六輕相關計畫
環境影響評估審查結論
執行監督委員會
(台塑企業)

第七十二次委員會報告資料

中華民國 107 年 9 月 27 日

第71次監督委員會意見暨 歷次尚需回覆意見辦理情形

4月6-7日PM₁₀逐時濃度變化

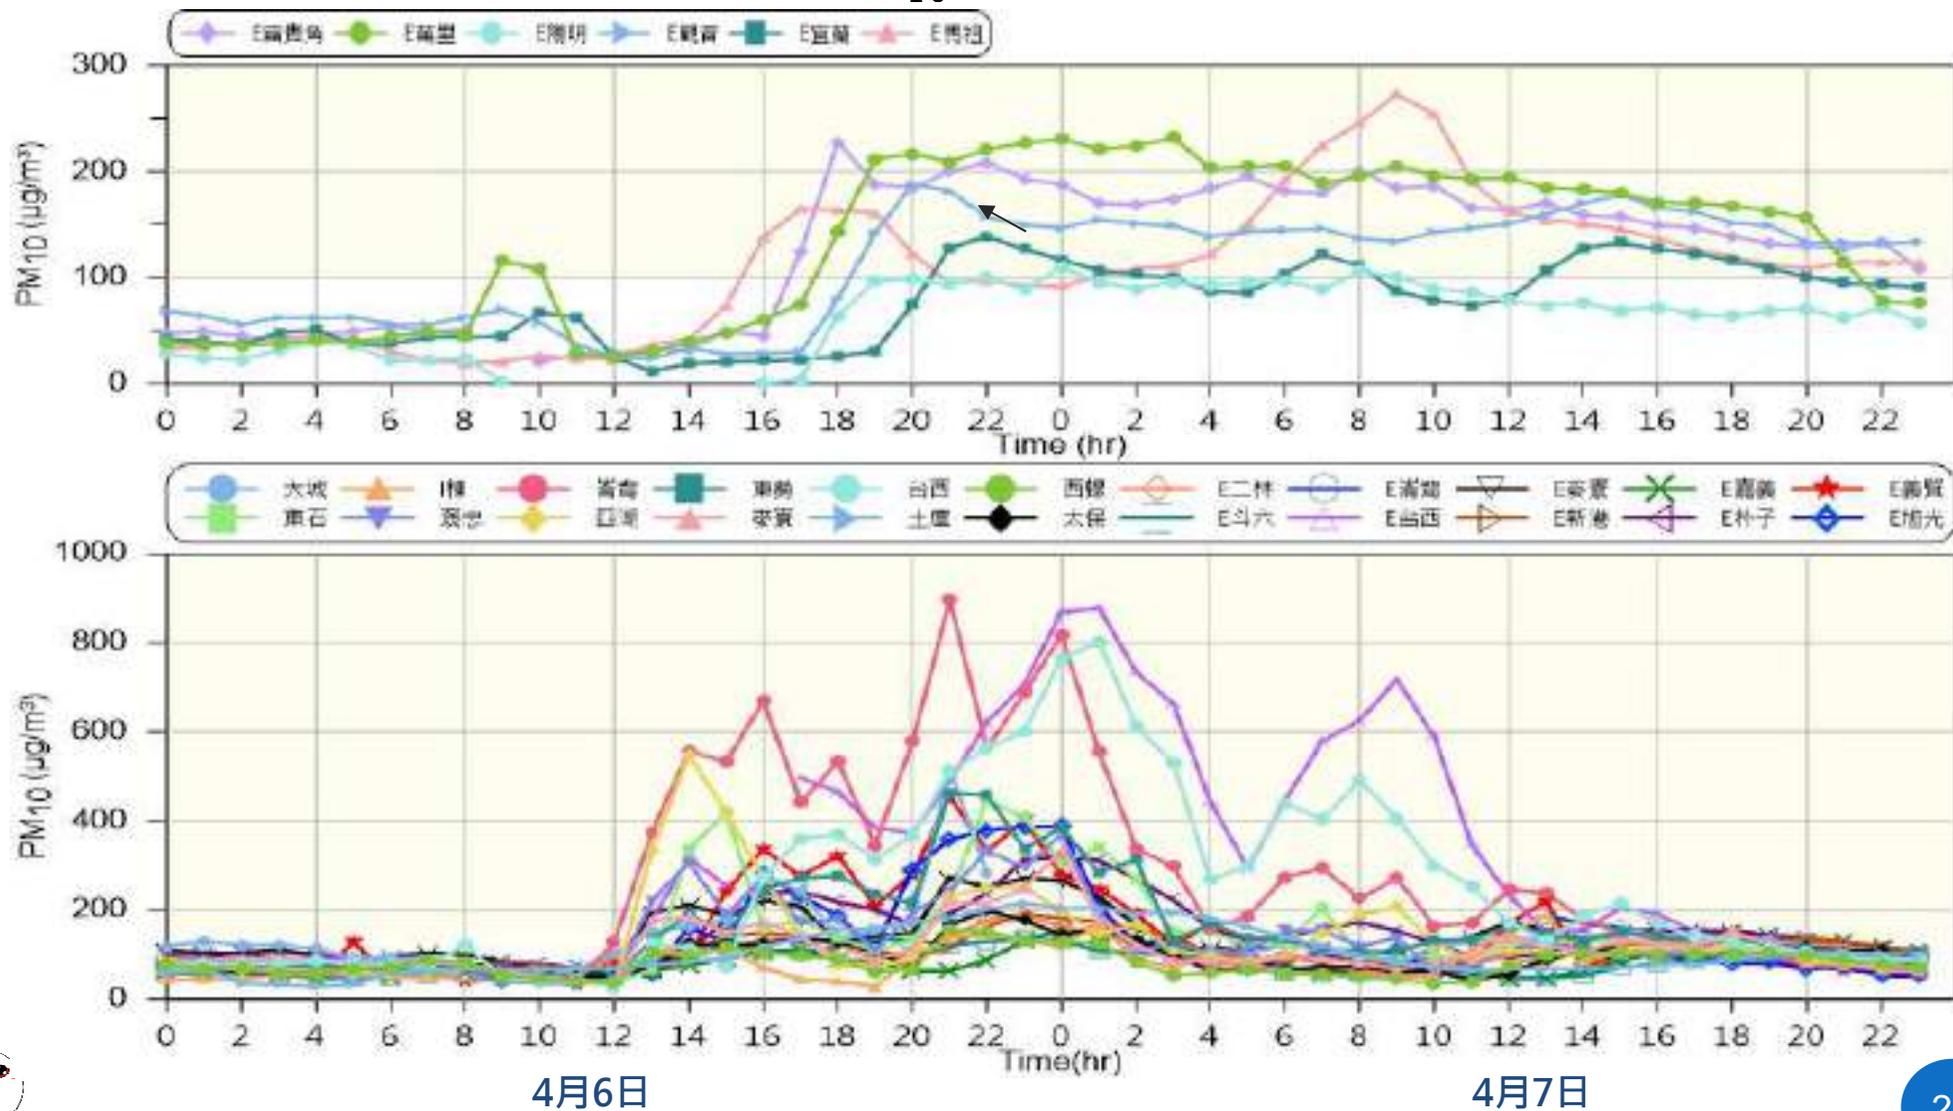
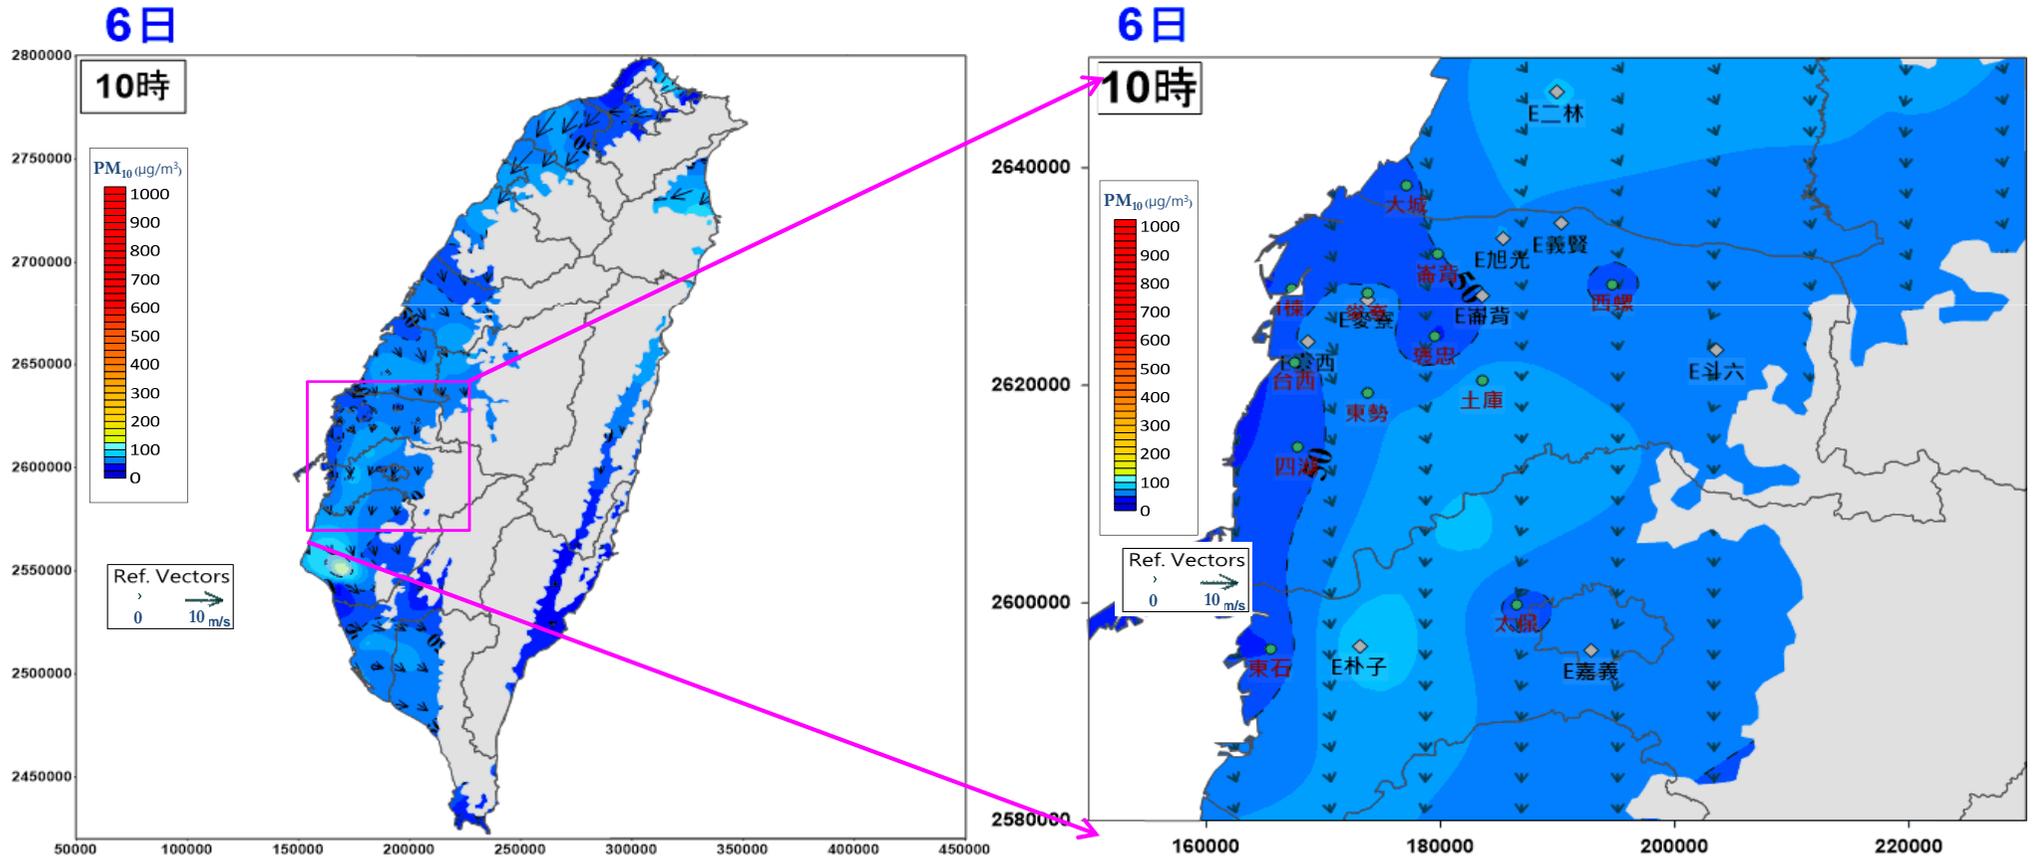
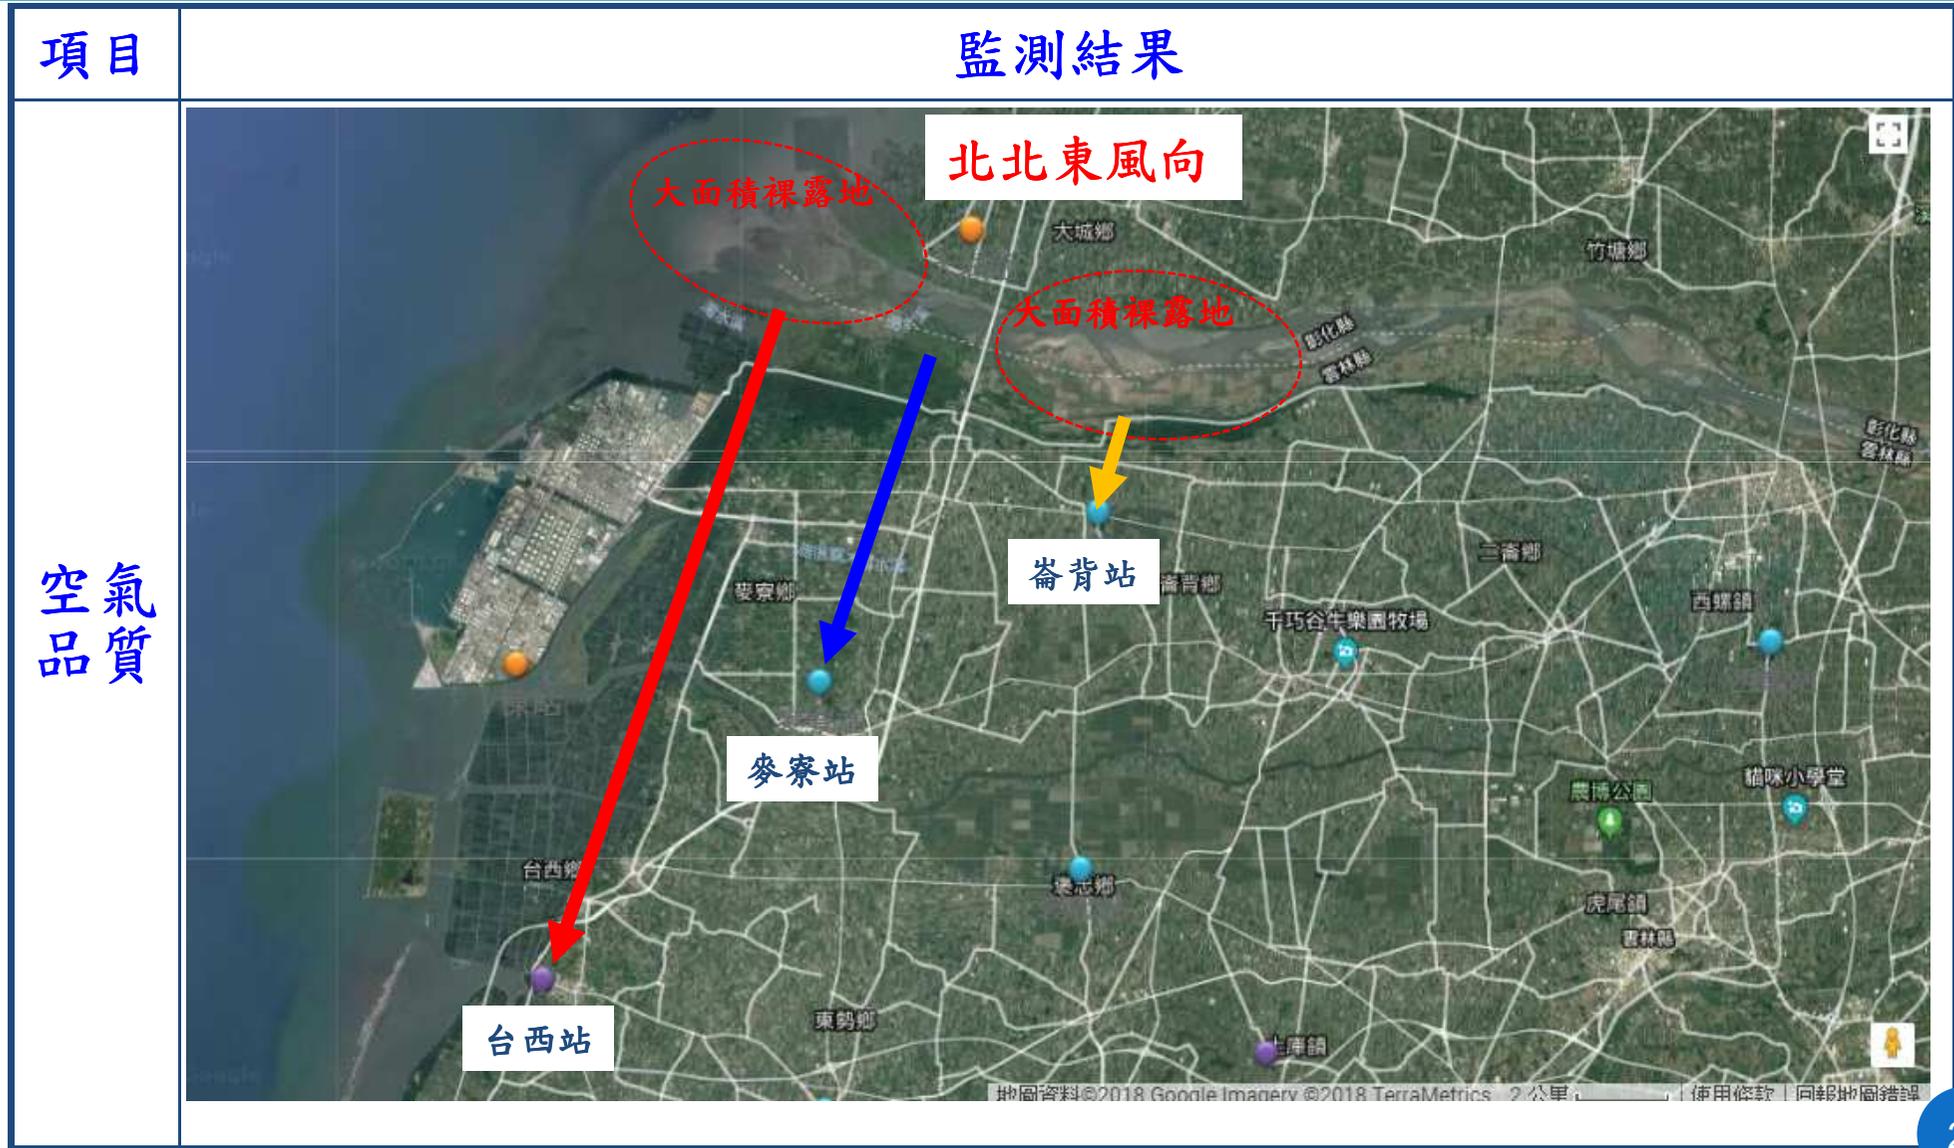
項目	監測結果
空氣品質	<p>1. 空氣品質：本季台西測站PM₁₀及麥寮測站O₃各有兩日超過法規標準(其餘測項均符合)，原因說明如下：</p> <p>(1)PM₁₀：4/6及4/7台西測站為強風挾帶河川揚塵及境外污染物疊加影響，致測值超過法規標準；環保署沙塵暴報告指出4/6起大陸沙塵影響臺灣本島，PM₁₀濃度動態分布呈現由北向南、由沿海向內陸遞減，及雲林地區4/6 10時至4/7 23時轉換為北北東風向高風速風場，引發當地揚塵，致廠區上風處河川大面積裸露地受風向角度因素，影響下風處台西站相較麥寮站大(如圖示)。</p>
